# AUTORIDAD NACIONAL DE LICENCIAS AMBIENTALES

## RESOLUCIÓN N° 001351 (05 JUL. 2024)

**“Por la cual se modifica la Licencia Ambiental otorgada mediante Resolución 1326 de 5 de agosto de 2020 y se toman otras determinaciones”**

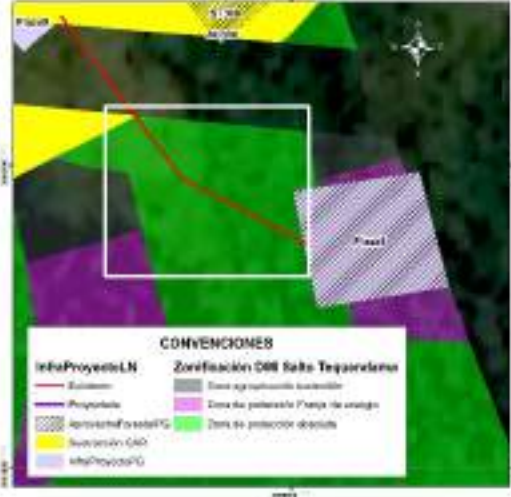
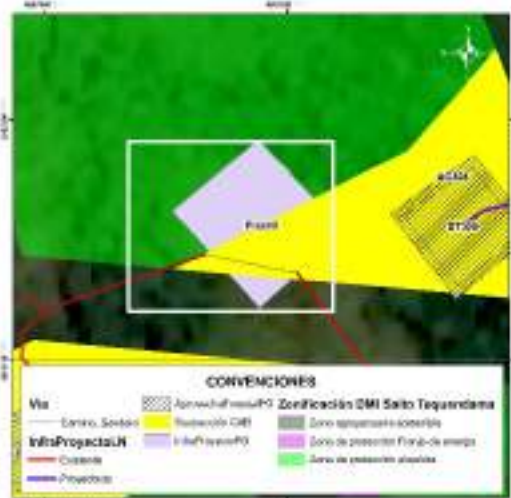
Tipo de obra	Soporte gráfico revisión Equipo Evaluador Ambiental de la ANLA	Consideraciones Equipo Evaluador Ambiental de la ANLA
<p>Acceso a plaza 3*</p> <p>Plaza 3 (Se indica acceso peatonal desde carretable existente hasta sitio de plaza)</p>		<p>Se valida que el acceso específico hasta la plaza de tendido no es existente. Para la plaza de tendido y el acceso no se encuentra sustracción de reserva autorizada por parte de la CAR. Igualmente, no realizó la solicitud de permiso de aprovechamiento forestal. Por lo anterior <b>NO es procedente autorizar la infraestructura de la plaza y del acceso al no tener sustracción aprobada.</b></p>
<p>Acceso a sitio de torre 301N (Se indica como acceso peatonal)</p> <p>Sitio de torre ST301N</p>		<p>Se valida que para la sección del acceso de llegada a la torre se relaciona como acceso existente a un sendero o camino, en cobertura de pastos limpios. Se identifica que no se requiere permiso de aprovechamiento y tampoco se tienen restricciones para ingreso con semovientes puesto que no se encuentra dentro del DMI Sector Salto de Tequendama y Cerro Manjui.</p>

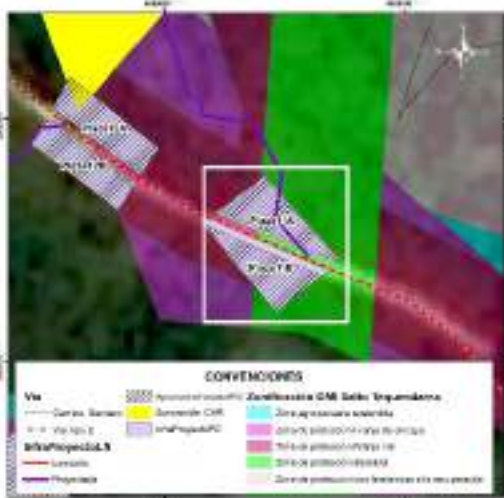
Tipo de obra	Soporte gráfico revisión Equipo Evaluador Ambiental de la ANLA	Consideraciones Equipo Evaluador Ambiental de la ANLA
<p>Acceso a plaza 4N*</p> <p>Plaza 4N</p> <p>Acceso a torre 302N (Se indica acceso peatonal a sitio de torre)</p> <p>Torre 302N</p>		<p>Se valida que para el acceso a la plaza de tendido hay acceso existente, sobre el cual no se requiere permiso de aprovechamiento forestal.</p> <p>Respecto a la torre, la sección del acceso de llegada a la torre se relaciona como acceso existente a un sendero o camino, en cobertura de mosaico de pastos y cultivos. Se identifica que no se requiere permiso de aprovechamiento y que tampoco se tienen restricciones para ingreso con semovientes puesto que no se encuentra dentro del DMI Sector Salto de Tequendama y Cerro Manjui.</p>
<p>Acceso a plaza 5N*</p> <p>(Se indica existencia de acceso peatonal)</p> <p>Plaza de tendido 5N</p>		<p>Comparando la ubicación del acceso con la cartografía base se identifica que el acceso no se asocia a ningún camino o sendero existente, dándose contradicción con la tabla presentada por la Sociedad pero coherencia con la capa InfraProyectoLN, donde se indica que el acceso es proyectado. Se valida que este acceso atraviesa en su recorrido zonas de vegetación secundaria alta, sobre las cuales la Sociedad <b>NO podrá adelantar actividades de tala</b> puesto que no realizó la solicitud de permiso (Recuadros negros).</p>

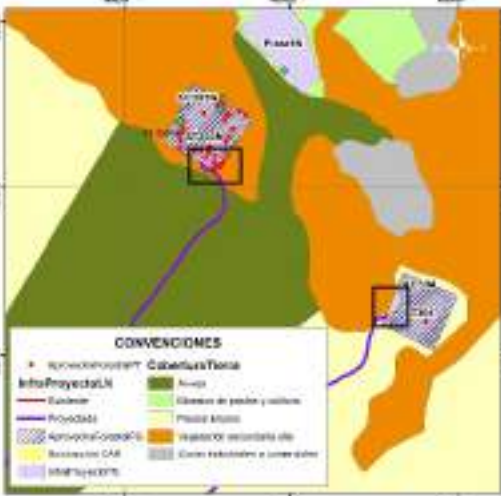
Tipo de obra	Soporte gráfico revisión Equipo Evaluador Ambiental de la ANLA	Consideraciones Equipo Evaluador Ambiental de la ANLA
<p>Acceso a plaza 8</p> <p>(Reportada como acceso peatonal en documento y en capa InfraProyectoL N como acceso existente)**</p> <p>Plaza de tendido 8</p>		<p>Se valida que el acceso específico hasta la plaza de tendido no es existente. Para la plaza de tendido y el acceso no se encuentra sustracción de reserva autorizada por parte de la CAR puesto que la Sociedad no hace su solicitud.</p> <p>Adicionalmente, parte de la plaza y el acceso se ubica en zona de protección absoluta, donde se establece como uso prohibido la ejecución de rocería.</p> <p>Por lo anterior <b>NO es procedente autorizar la infraestructura de la plaza y del acceso al no tener sustracción aprobada y al no ser permitidas las actividades de rocería.</b></p>
<p>Acceso a plaza 9**</p> <p>(Reportada como acceso peatonal en documento y en capa InfraProyectoL N como acceso existente)</p> <p>Plaza de tendido 9</p>		<p>Se valida que acceso específico hasta plaza de tendido se reporta como camino o sendero, el cual se ubica a 350 m de vía tipo 6 sin pavimentar. Para plaza de tendido y acceso no se encuentra sustracción de reserva autorizada por parte de la CAR puesto que la Sociedad no hace su solicitud.</p> <p>Adicionalmente, parte de la plaza y el acceso se ubica en zona de protección absoluta, donde se establece como uso prohibido la ejecución de rocería.</p> <p>Por lo anterior <b>NO es procedente autorizar la infraestructura de la plaza y del acceso al no tener sustracción aprobada y al no ser permitidas las actividades de rocería.</b></p>

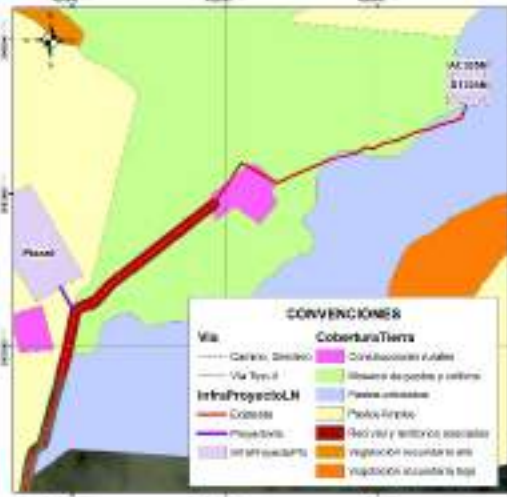
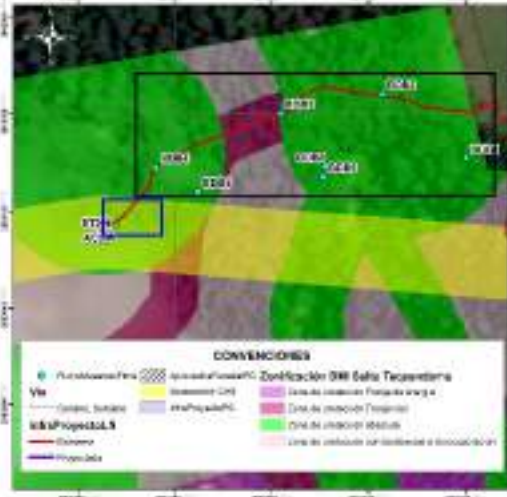
Tipo de obra	Soporte gráfico revisión Equipo Evaluador Ambiental de la ANLA	Consideraciones Equipo Evaluador Ambiental de la ANLA
<p>Acceso a plaza 10 (vía tipo 6 sin pavimentar)**</p> <p>Plaza de tendido 10</p>		<p>Se valida que el acceso específico hasta la plaza de tendido se reporta como vía tipo 6, sin embargo se plantea adecuación con rocería, aspecto que es inconsistente con la definición de la vía existente. La plaza de tendido se ubica en una “zona agropecuaria sostenible” del DIM Salto del Tequendama y Cerro Manjui, para la cual la Sociedad no solicitó sustracción de reserva ante la CAR. Por lo anterior <b>NO es procedente autorizar la infraestructura de la plaza y del acceso al no tener sustracción de reserva.</b></p>
<p>Acceso a plazas de tendido 11A (camino o sendero desde vía tipo 2) y 11B**</p> <p>Plazas de tendido 11A y 11B</p>		<p>En el documento se relaciona como acceso el Acc-06, sin embargo, en la capa InfraProyectoLN se identifica que el acceso asociado es el Acc-309.</p> <p>Se valida que acceso específico hasta plaza de tendido 11A se relaciona como camino o sendero, para el cual se plantearía adecuación con rocería la cual se establece dentro de la zonificación del DMI Sector Salto del Tequendama y Cerro Manjui como actividad prohibida en zona de protección absoluta. Para plazas de tendido y acceso no se encuentra sustracción de reserva autorizada por parte de la CAR puesto que la Sociedad no hace su solicitud.</p> <p>Por lo anterior <b>NO es procedente autorizar la infraestructura de las plazas y del acceso al no tener sustracción de reserva.</b></p>

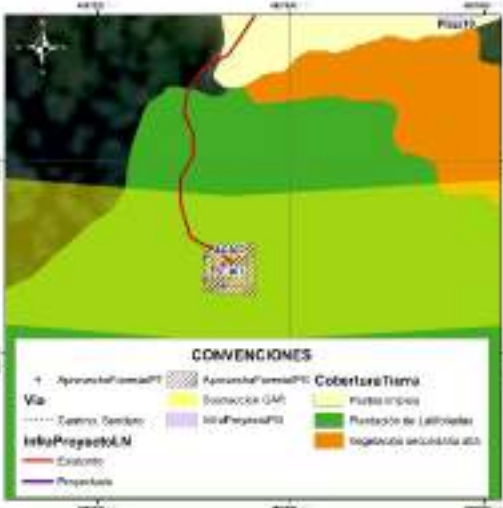
Tipo de obra	Soporte gráfico revisión Equipo Evaluador Ambiental de la ANLA	Consideraciones Equipo Evaluador Ambiental de la ANLA
<p>Acceso a plazas de tendido 12A y 12B***</p> <p>Plazas de tendido 12A y 12B</p>		<p>Se valida que parte de las dos plazas de tendido se encuentran en DMI sin sustracción de reserva autorizada por parte de la CAR, las cuales se ubican en “zona de protección vial”.</p> <p>Teniendo en cuenta el área disponible que se encuentra fuera del DMI, <b>NO es procedente autorizar la infraestructura de la plaza de tendido 12A y solo podría autorizarse el área de la plaza de tendido 12B en el área que se encuentra fuera del DMI, área en la cual se autoriza el permiso de aprovechamiento solicitado.</b></p>
<p>Acceso a plaza de tendido 13N**</p> <p>Sitio de torre ST313</p>		<p>Se identifica que el acceso, la plaza de tendido y la torre se ubica en unidades de pastizales. El trazado del acceso se ubica sobre las zonas sustraídas, razón por la cual se considera aceptable este acceso siempre y cuando <b>NO</b> se realicen actividades de aprovechamiento forestal, puesto que este permiso no se solicitó.</p>

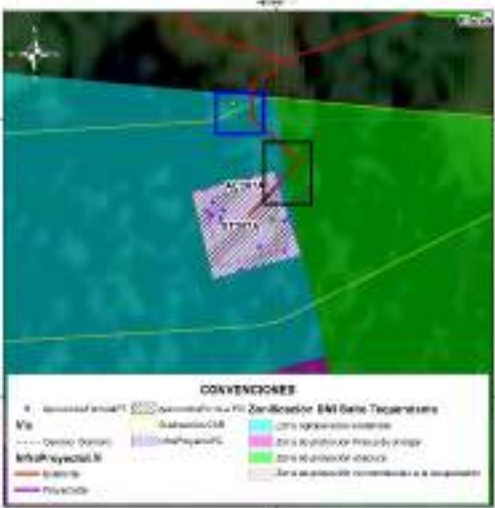
Tipo de obra	Soporte gráfico revisión Equipo Evaluador Ambiental de la ANLA	Consideraciones Equipo Evaluador Ambiental de la ANLA
<p>Acceso a plaza (vía tipo 5)*</p> <p>Plaza de tendido 14</p>		<p>Se valida que la parte central de la plaza de tendido se encuentra en DMI para la cual la Sociedad no realizó solicitud de sustracción y por tanto no tiene autorización por parte de la CAR. En este sentido, <b>NO es procedente autorizar la infraestructura de la plaza de tendido 14.</b></p>
<p>Accesos a sitios de torre ST303N y ST304*</p> <p>Sitios de torre ST303N y ST304</p>		<p>Comparando la ubicación de los accesos con la cartografía base se identifica que no se asocian a ningún camino o sendero existente, quedando identificada una contradicción con la tabla presentada por la Sociedad pero coherencia con la capa InfraProyectoLN donde se indica que el acceso es proyectado. Se valida que estos accesos se ubican en su mayoría en cultivos de arveja y en pastos limpios, no siendo necesario ejecutar actividades de aprovechamiento forestal para estos tramos.</p> <p>Para el caso del acceso al ST303N y una parte del ST304, se identifica cruce con parches de vegetación secundaria alta (ver recuadros negros) para los cuales la Sociedad <b>NO podrá adelantar actividades de tala</b> puesto que no realizó la solicitud de permiso.</p>

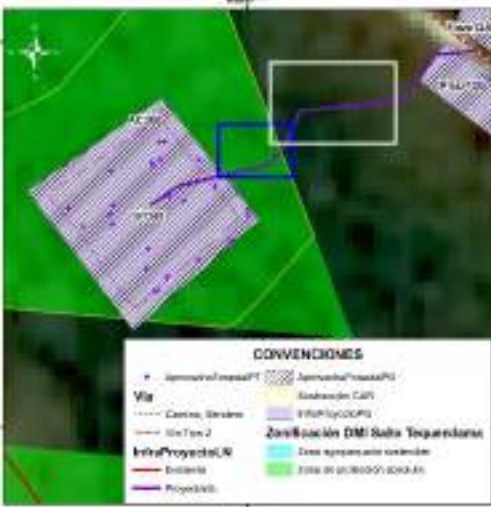
Tipo de obra	Soporte gráfico revisión Equipo Evaluador Ambiental de la ANLA	Consideraciones Equipo Evaluador Ambiental de la ANLA
<p>Acceso a ST305N*</p> <p>Sitio de torre ST305N</p>	 <p><b>CONVENCIONES</b></p> <p><b>Vía</b></p> <ul style="list-style-type: none"> <li>Carrero, Direccional</li> <li>Vía Troncal</li> <li>InfraProyectoLN</li> <li>Cosecha</li> <li>ProyectoLN</li> <li>InfraProyectoLN</li> <li>ProyectoLN</li> </ul> <p><b>CoberturaTierra</b></p> <ul style="list-style-type: none"> <li>Construcción rural</li> <li>Siembra de pastos y cultivos</li> <li>Pastos arbolados</li> <li>Pastos simples</li> <li>Revisos y terrenos asociados</li> <li>Vegetación secundaria en</li> <li>Vegetación secundaria en</li> </ul>	<p>Revisando con la cartografía base se identifica que el acceso no es existente sino que se relaciona con la existencia de un camino o sendero que atraviesa unidades de mosaico de pastos y cultivos, pastos arbolados y construcciones rurales (ubicadas a 110 m del sitio de torre). Teniendo en cuenta que la Sociedad no solicita permiso de aprovechamiento forestal, en este acceso y en la torre <b>NO podrá adelantar actividades de tala</b> de ningún individuo que pueda encontrarse de manera aislada (pastos arbolados).</p>

<p>Acceso a ST306</p> <p>(Se menciona en documento y en cartografía base como acceso peatonal)*</p>	 <p><b>CONVENCIONES</b></p> <p><b>Vía</b></p> <ul style="list-style-type: none"> <li>Carrero, Direccional</li> <li>Vía Troncal</li> <li>InfraProyectoLN</li> <li>Cosecha</li> <li>ProyectoLN</li> <li>InfraProyectoLN</li> <li>ProyectoLN</li> </ul> <p><b>CoberturaTierra</b></p> <ul style="list-style-type: none"> <li>Construcción rural</li> <li>Siembra de pastos y cultivos</li> <li>Pastos arbolados</li> <li>Pastos simples</li> <li>Revisos y terrenos asociados</li> <li>Vegetación secundaria en</li> <li>Vegetación secundaria en</li> </ul>	<p>Durante la visita de evaluación se validó que no existe camino o sendero reportado en cartobase y que la condición de la vegetación es de tipo denso, lo cual es consistente con la cobertura registrada (Bosque denso). Adicionalmente, se identifica que en el área trazada para el acceso, existen individuos de especies en veda, los cuales no están siendo incluidos en solicitud de aprovechamiento forestal (ver cuadro azul).</p> <div data-bbox="974 1260 1177 1533" data-label="Image"> </div> <p><b>Individuo fustal ubicado en tramo de llegada del acceso (No solicitado en aprovechamiento forestal)</b>  <b>Coordenadas 4°34'12" N, 74°17'15" W.</b></p> <p>De igual manera, en el tramo del acceso la Sociedad registra a las parcelas BDB4, BDB3 y BDB2 (Ver cuadros negros), en las cuales reporta 100 individuos fustales, de estos 23 obedecen a la especie <i>Cyathea sp.</i> y 35 a la</p>

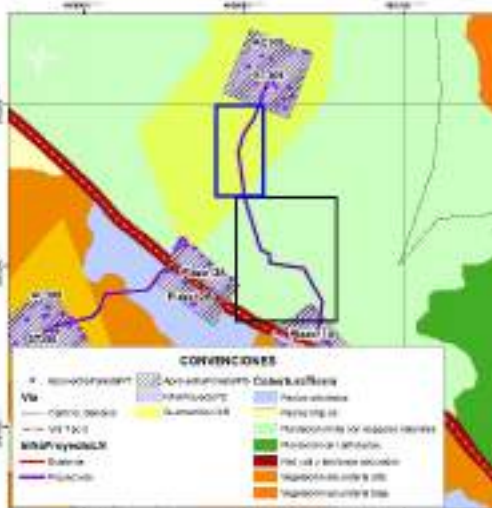
Tipo de obra	Soporte gráfico revisión Equipo Evaluador Ambiental de la ANLA	Consideraciones Equipo Evaluador Ambiental de la ANLA
		<p>especie <i>Quercus humboldtii</i>, ambas especies en veda nacional.</p> <p>Sumado a esto, no se encuentra sustracción de reserva autorizada por parte de la CAR puesto que la Sociedad no hace su solicitud para los accesos y tampoco realiza solicitud de aprovechamiento forestal aun cuando fue requerido. Adicionalmente, parte del acceso se ubica en zona de protección absoluta, donde se establece como uso prohibido la ejecución de rocería. Por lo anterior <b>NO es procedente autorizar el acceso al no tener sustracción aprobada, no haber solicitado permiso de aprovechamiento forestal y no ser permitidas las actividades de rocería.</b></p>
<p>Acceso a ST307 (Se menciona en documento y en cartografía base como acceso peatonal)*</p>		<p>Durante la visita de evaluación se validó que no existe camino o sendero reportado en cartobase y que la condición de la vegetación se asocia a plantaciones de latifoliadas con vegetación arbórea densa producto de la recuperación del área con presencia de especies en veda. Resultado de ello, la Sociedad para el sitio de torre (relacionado en cobertura plantación de latifoliadas) solicita permiso de aprovechamiento forestal para seis (6) individuos de <i>Quercus humboldtii</i> (especie en veda nacional), no obstante, para el acceso omite la solicitud de permiso de aprovechamiento forestal no siendo procedente la autorización de intervención en acceso.</p> <p>Sumado a esto, en parte del acceso no se encuentra sustracción de reserva autorizada por parte de la CAR puesto que la Sociedad no hace</p>

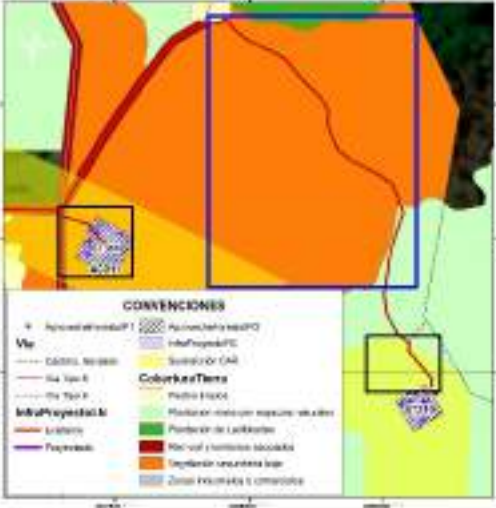
<i>Tipo de obra</i>	<i>Soporte gráfico revisión Equipo Evaluador Ambiental de la ANLA</i>	<i>Consideraciones Equipo Evaluador Ambiental de la ANLA</i>
		<p>su solicitud para los accesos. Por lo anterior <b>NO es procedente autorizar el acceso al no tener sustracción aprobada y no haber solicitado permiso de aprovechamiento forestal.</b></p>
<p>Acceso a ST307A (Se menciona en documento y en cartografía base como acceso peatonal)*</p>		<p>Durante la visita de evaluación se validó que no existe camino o sendero reportado en cartobase y que la condición de la vegetación se asocia a plantaciones de latifoliadas con vegetación arbórea densa producto de la recuperación del área con presencia de especies pioneras. Resultado de ello, la Sociedad para el sitio de torre (relacionado en la misma cobertura) solicita permiso de aprovechamiento forestal para 16 individuos fustales, no obstante, para el acceso omite la solicitud de permiso de aprovechamiento forestal no siendo procedente la autorización de intervención en acceso. Adicionalmente, en la visita de evaluación se identificó que en el área trazada para el acceso, existen individuos fustales, los cuales no están siendo incluidos en solicitud de aprovechamiento forestal (ver cuadro azul).</p> <p>Sumado a esto, en parte del acceso no se encuentra sustracción de reserva autorizada por parte de la CAR puesto que la Sociedad no hace su solicitud para los accesos y adicionalmente, parte del acceso se ubica en zona de protección absoluta, donde se establece como uso prohibido la ejecución de rocería (ver cuadro negro). Por lo anterior <b>NO es procedente autorizar el acceso al no tener sustracción aprobada, no haber solicitado permiso de aprovechamiento forestal y no</b></p>

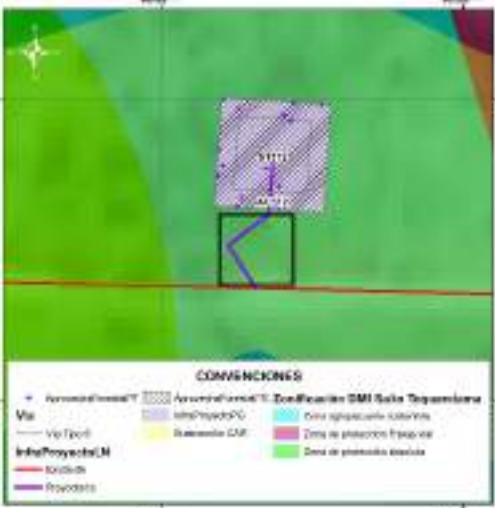
Tipo de obra	Soporte gráfico revisión Equipo Evaluador Ambiental de la ANLA	Consideraciones Equipo Evaluador Ambiental de la ANLA
<p>Acceso a ST308</p> <p>(Acceso mencionado como proyectado en capa InfraProyectoL N y como sendero/camino en cartobase)*</p>		<p><b>ser permitidas las actividades de rocería.</b></p> <p>Durante la visita de evaluación se validó que no existe camino o sendero reportado en cartobase y que la condición de la vegetación se asocia vegetación secundaria alta. Resultado de ello, la Sociedad para el sitio de torre (relacionado en la misma cobertura) solicita permiso de aprovechamiento forestal para 36 individuos fustales, no obstante, para el acceso omite la solicitud de permiso de aprovechamiento forestal no siendo procedente la autorización de intervención en acceso. Adicionalmente, en la visita de evaluación se identificó que en el área trazada para el acceso, existen individuos fustales, los cuales no están siendo incluidos en solicitud de aprovechamiento forestal (ver cuadro azul).</p> <p>Sumado a esto, en área por fuera del DMI (ver recuadro blanco) tampoco se solicita permiso de aprovechamiento aun cuando la cobertura es vegetación secundaria alta. Por lo anterior <b>NO es procedente autorizar el acceso al no haber solicitado permiso de aprovechamiento forestal para su intervención.</b></p>
